ERRES TELEVISIEONTVANGERS TV 4656, TV 4656 UHF, TV 5656 UHF, TV 5656 T

december 1964 / T 6405

ERRES televisie-ontvangers TV 4656 UHF - TV 5656 UHF

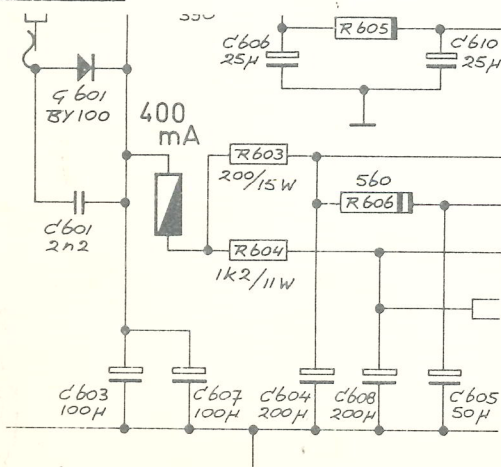
Brom in het geluidsgedeelte

Doordat verschillende aardpunten in het geluidsgedeelte worden toegepast kan de bromspanning een acceptabel niveau overschrijden.

Om dit te voorkomen is een gedeelte van de MF print rondom het aardpunt van de geluidsdetector verwijderd.

Het aldus vrijgekomen aardpunt is via een stukje montagedraad verbonden met de afschermmantel van de geluidsoetputkabel.
